ZMĚNOVÝ LIST		číslo ZL: 01
Název projektu:	Obnova ZUŠ Střezina v areálu ZŠ a MŠ Jih, Hradec Králové – SO 01, SO 03, SO 04, SO 08, SO 09, SO 10 a související inženýrské objekty – II. etapa	
Zhotovitel:	S T A K O společnost s ručením omezeným	
Objednatel:	Statutární město Hradec Králové	
Datum:	04.07.2024	
Předmět změny:	Výměna parapetního zdiva v objektu SO 01	
Projekční (původní) řešení: Projektová dokumentace počítala se zachováním parapetního zdiva v objektu SO 01. Popis a zdůvodnění změny: Při provádění bouracích prací bylo zjištěno, že stávající parapetní zdivo je vyžděné mezi ocelové profily, které jsou v dožilém stavu, bez hydroizolace, silně zkorodované a neplní svou statickou funkci. Na základě tohoto zjištění došlo k vybourání tohoto zdiva, které bude nahrazeno zdivem novým včetně hydroizolace. Přílohy změnového listu: - rozpočet - stanovisko A.D. - fotodokumentace Změna je realizována v souladu se zákonem č. 134/2016 Sb., o zadávání veřejných zakázek, v platném znění dle ust. § 222 odst. 6.

ROZPOČET S VÝKAZEM VÝMĚR

Stavba: ZUŠ Střezina - II. etapa - fázování

ZL.č.7 - odpočet střešních přepadů

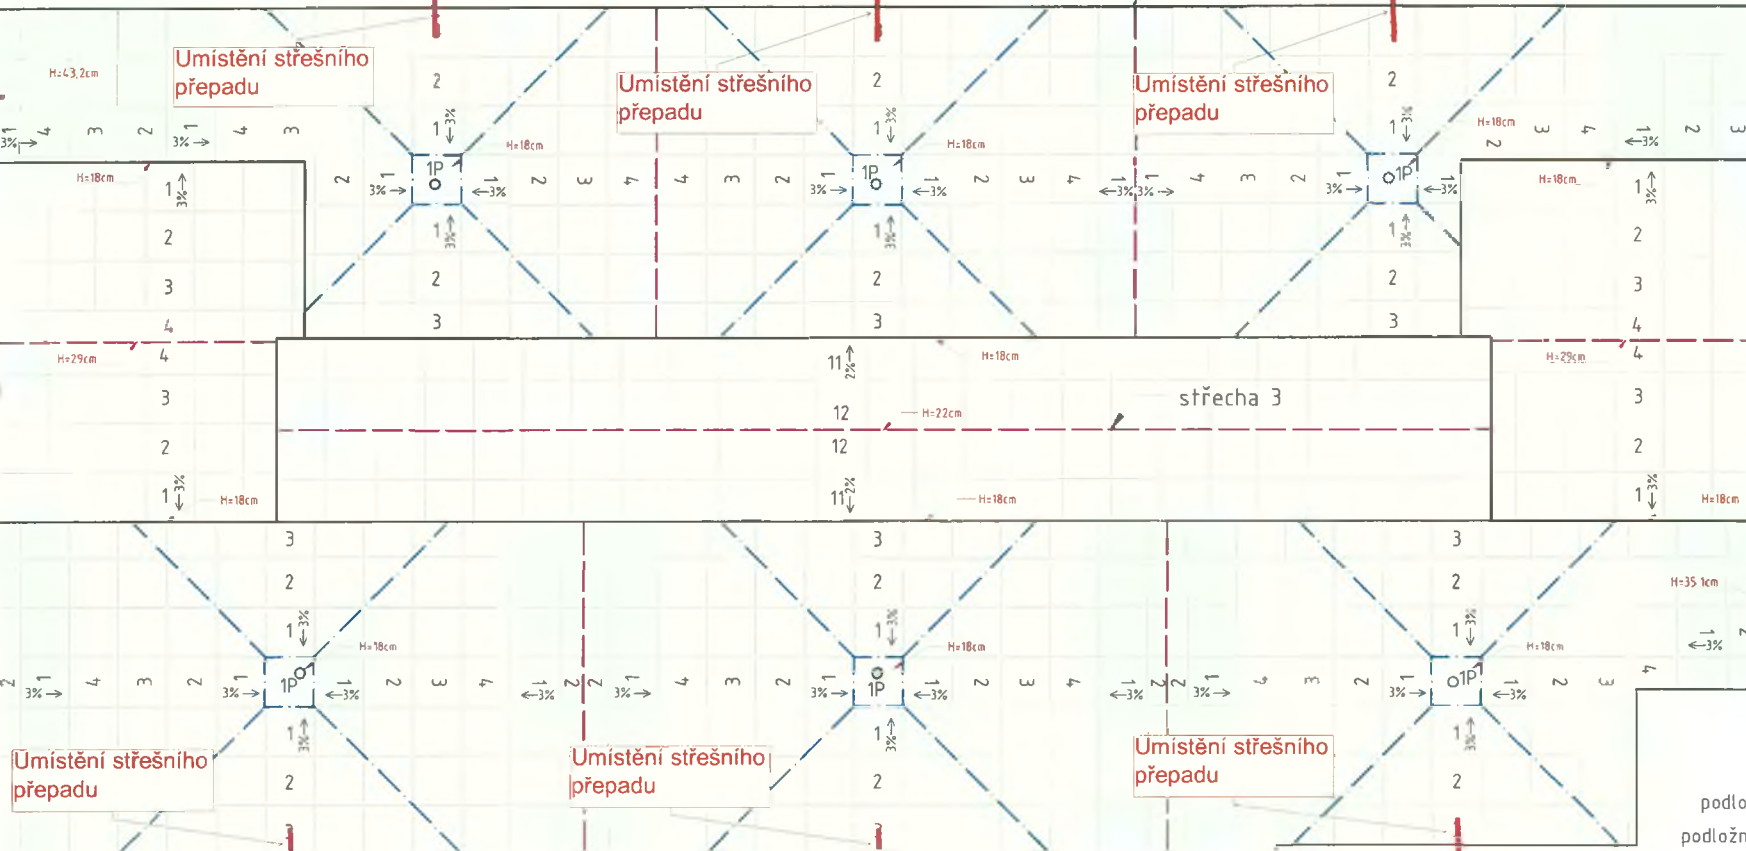
PČ	Typ	Kód	Popis	MJ	Množství	J.cena [CZK]	Cena celkem [CZK]
Náklady soupisu celkem							-52 416,00
D	PSV		Práce a dodávky PSV				-52 416,00
D	712		Povlakové krytiny				-52 416,00
257	K	712998202X01	Provedení povlakové krytiny střech - montáž odvodňovacího prvku nouzového atikového přepadu z PVC na dešťovou vodu DN150	kus	-28,000	896,00	-25 088,00
PP			Provedení povlakové krytiny střech - montáž odvodňovacího prvku nouzového atikového přepadu z PVC na dešťovou vodu DN150				
VV			28 "viz Z03 - D.1.1.1.22		28,000		
VV			Součet		28,000		
257	K	712998202X01	Provedení povlakové krytiny střech - montáž odvodňovacího prvku nouzového atikového přepadu z PVC na dešťovou vodu DN150	kus	10,000	896,00	8 960,00
PP			Provedení povlakové krytiny střech - montáž odvodňovacího prvku nouzového atikového přepadu z PVC na dešťovou vodu DN150				
VV			8ks - střecha ředitel		8,000		
VV			2ks - střecha krček		2,000		
VV			Součet		10,000

258	M	28342773X01	přepad bezpečnostní atikový DN 150 s manžetou pro hydroizolaci z PVC-P	kus	-28,000	2 016,00	-56 448,00
PP			přepad bezpečnostní atikový DN 150 s manžetou pro hydroizolaci z PVC-P				
VV			28 "viz položka 712998202X01		28,000		
VV			Součet		28,000		
258	M	28342773X01	přepad bezpečnostní atikový DN 150 s manžetou pro hydroizolaci z PVC-P	kus	10,000	2 016,00	20 160,00
PP			přepad bezpečnostní atikový DN 150 s manžetou pro hydroizolaci z PVC-P				
VV			8ks - střecha ředitel		8,000		
VV			2ks - střecha krček		2,000		
VV			Součet		10,000		
Celkem bez DPH							-52 416,00

ZMĚNOVÝ LIST – PŘÍLOHA A.D.		číslo ZL: 07
Název projektu:	Obnova ZUŠ Střezina v areálu ZŠ a MŠ Jih, Hradec Králové – SO 01, SO 03, SO 04, SO 08, SO 09, SO 10 a související inženýrské objekty – II. etapa	
Zhotovitel:	S T A K O společnost s ručením omezeným	
Objednatel:	Statutární město Hradec Králové	
Datum:	12.08.2024	
Předmět změny:	Bezpečnostní střešní přepady v objektu SO 01	
Stanovisko projektanta stavby:		
AD souhlasí se změnou řešení. Po ověření potřebných průtočných profilů byl větší počet přepadů nahrazen menším počtem při respektování požadavku na kapacitu přepadů.

ZL.č.08 - odpočet vodovodní přípojky

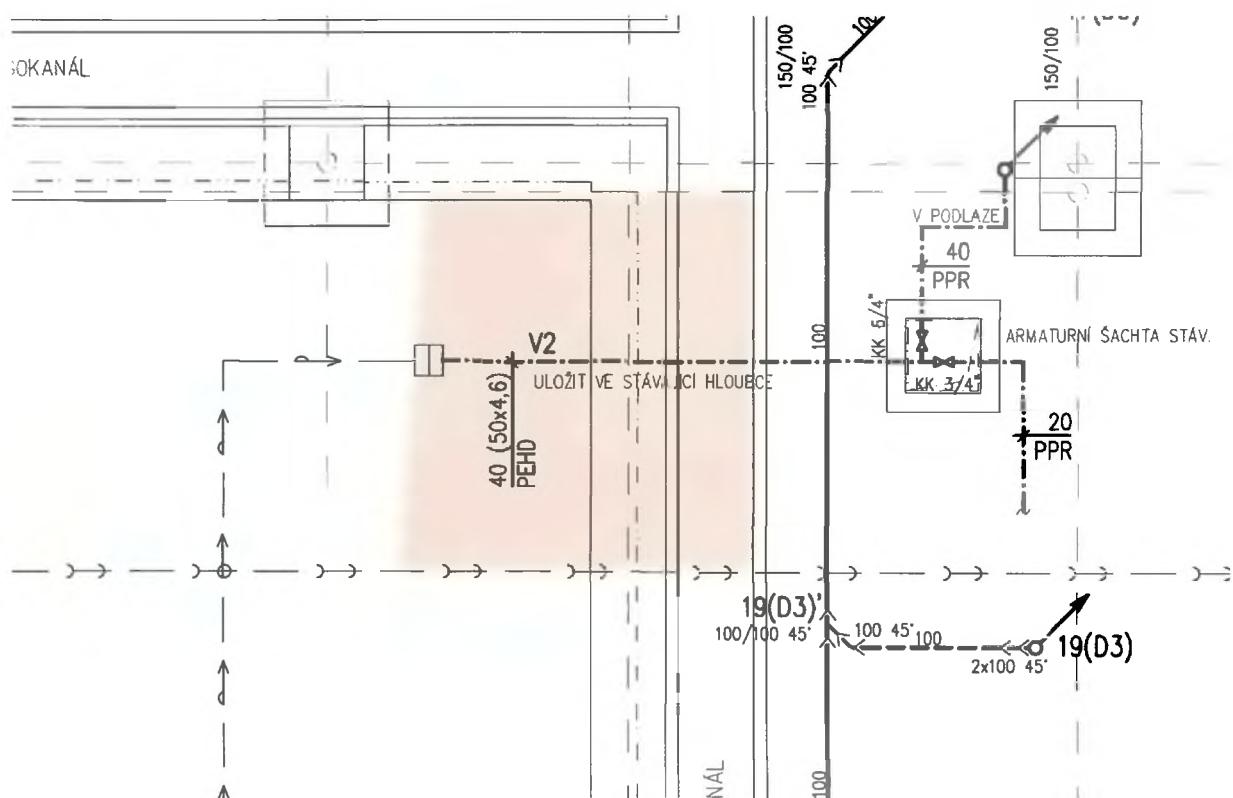
7,00 "viz. přílohy PD : D.1.1.4.1.10 a D.1.1.4.1.12		7,000		
			Součet		7,000		
94	286	28613823	trubka vodovodní HDPE (IPE) tyče 6,12m 63x5,8mm	m	-7,105	368,25	-2 616,42
			7,000*1,015		7,105		
			Součet		7,105		
103	R	7221912X19	Napojení nového potrubí (PEHD) na stávající zemní šoupátko včetně potřebného materiálu	soubor	-2,000	6 500,00	-13 000,00
			2 "viz přílohy PD : D.1.1.4.1.10 až D.1.1.4.1.12		2,000		
			Součet		2,000		
122	R	722290226	Zkoušky, proplach a desinfekce vodovodního potrubí zkoušky těsnosti vodovodního potrubí závitového do DN 50	m	-8,000	18,00	-144,00
123	R	722290229	Zkoušky, proplach a desinfekce vodovodního potrubí zkoušky těsnosti vodovodního potrubí závitového přes DN 50 do DN 100	m	-7,000	18,00	-126,00
			7,00		7,000		
			Součet		7,000

ZMĚNOVÝ LIST – PŘÍLOHA A.D.		číslo ZL: 08
Název projektu:	Obnova ZUŠ Střezina v areálu ZŠ a MŠ Jih, Hradec Králové – SO 01, SO 03, SO 04, SO 08, SO 09, SO 10 a související inženýrské objekty – II. etapa	
Zhotovitel:	S T A K O společnost s ručením omezeným	
Objednatel:	Statutární město Hradec Králové	
Datum:	12.08.2024	
Předmět změny:	Areálový vodovod pro objekt SO 01	
Stanovisko projektanta stavby:		
AD souhlasí se změnou řešení.
